Aviation DOA Nr.: EASA.21J.025	<b>Technische Mitteilung / Service Bulletin</b>	Dokument Nr.: <b>SB-AT01-022</b>
	<b>Muster / Type: AT01</b> <b>Nr. / No.: AT01-022</b>	Ausgabe/Issue:A.01 Seite/Page: <b>1 of 2</b>

[ Untere Befestigung TW-Rahmen am Brandspant /  
Lower attachment of engine mount to fire wall]

ATA-Chapter: 71-20  
Engine mount attachment.

Inspection of lower attachment of engine  
mount to fire wall.

Engine Mounts, Components  
Figure 01

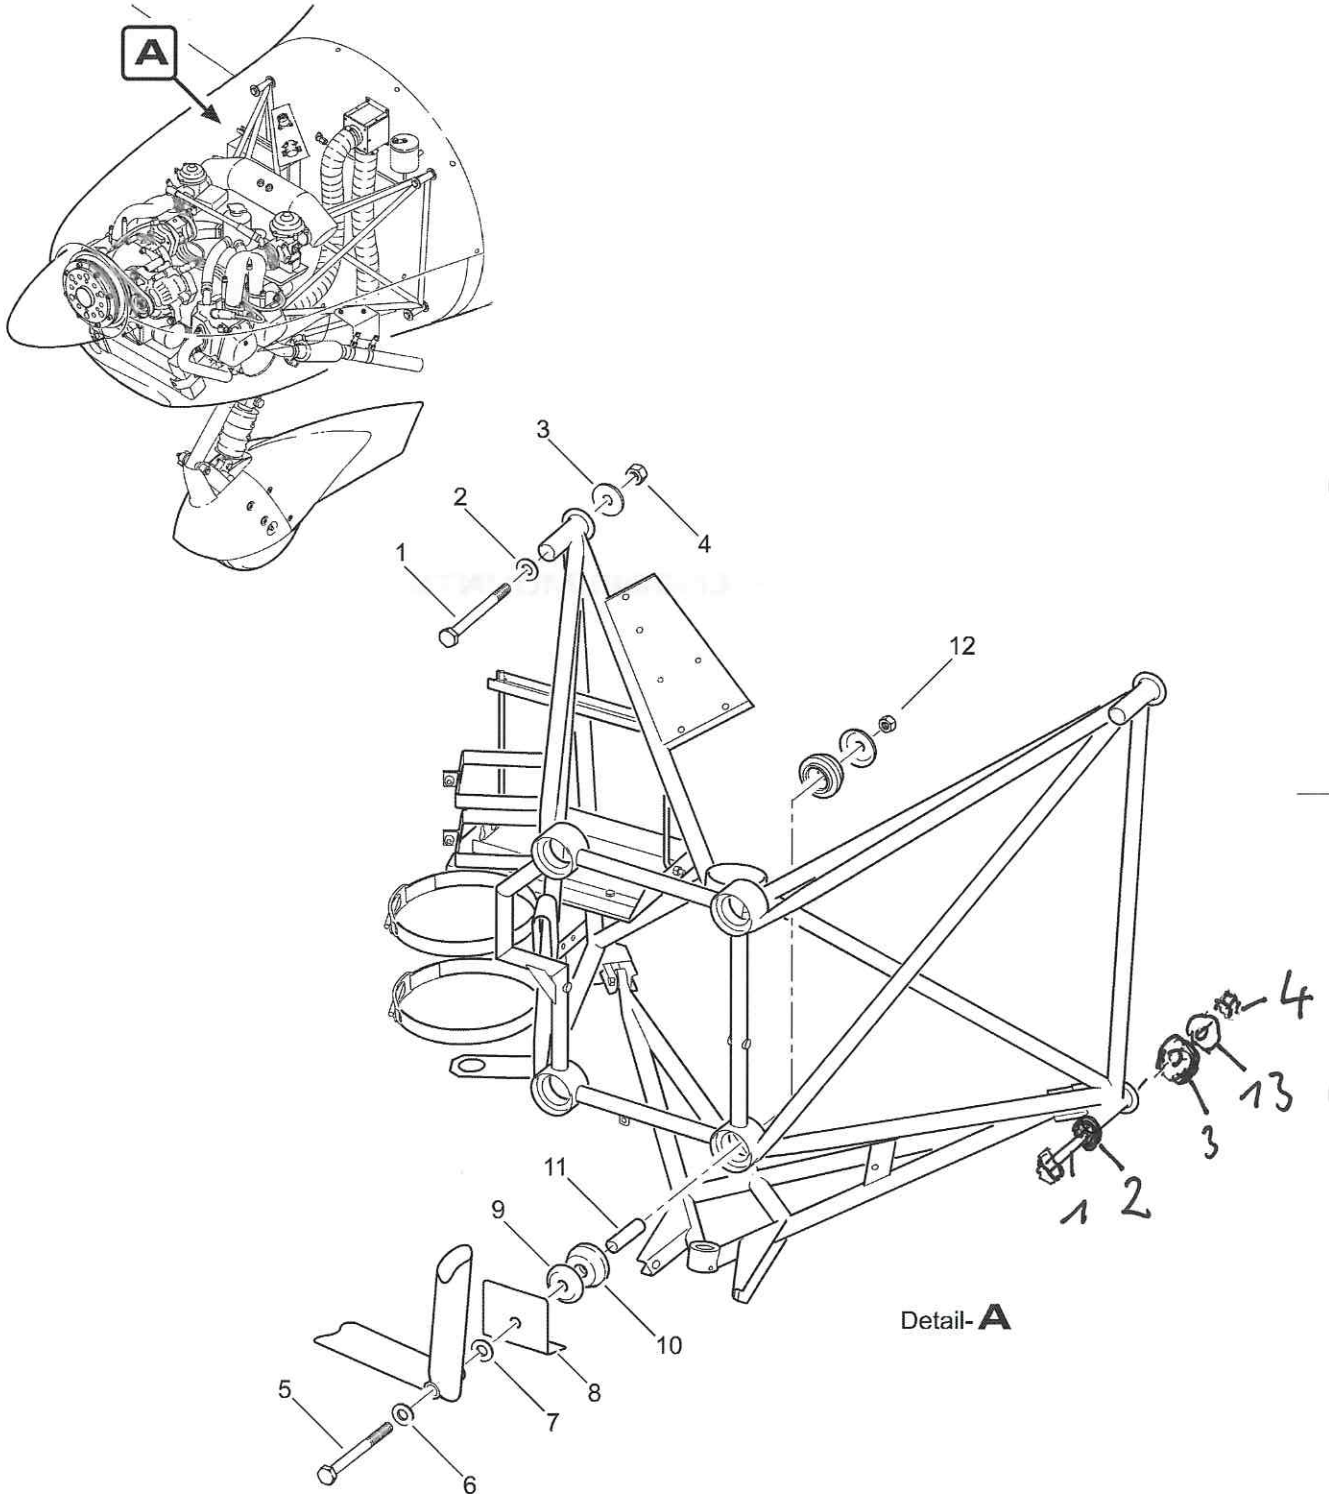
The lower attachment of the engine mount to fire wall has to be reassembled. The mounting bolt and lock nut must be removed and replaced by new parts.

In IPC-71-20-00 Page 2-3; of 18.01.2012 is discribed, that an additional washer "1806340\_10, 5" is to be used. The lock nut is tightened with a torque of 30 Nm (as shown in the AMM 71-20-00).

Remarks: • washer (item 13) only to use at lower attachment of engine mount (see: JPC, 71-20-00, Page 2)
